**Bow thruster panels BPSM, BPSE2, BPJE2, BPJDE2**

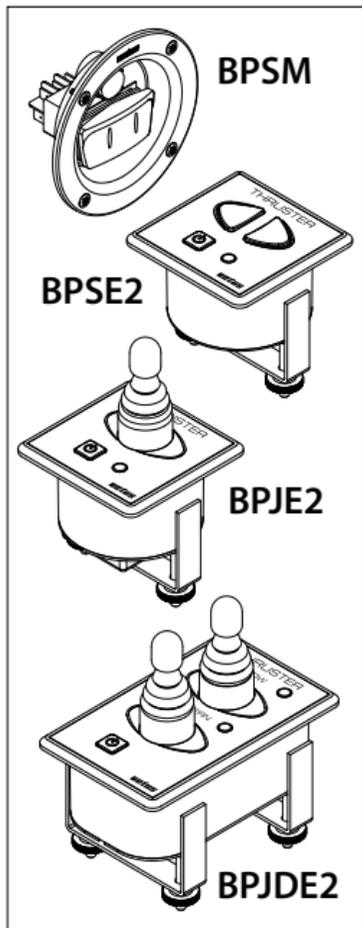
When the VETUS bow thruster control pane is applied on a bow thruster **without** a safety fuse in the control circuit on the relay, then a safety fuse should be installed. This can be done as follows (see drawing):

- ① Interrupt the red wire between the '+' connection on the relay and contact 2 of the plug.
- ② Connect a 5 A fuse at the point of the disconnection.
Art. code for VETUS safety fuse holder including 5 A tubular glass fuse: BP1030
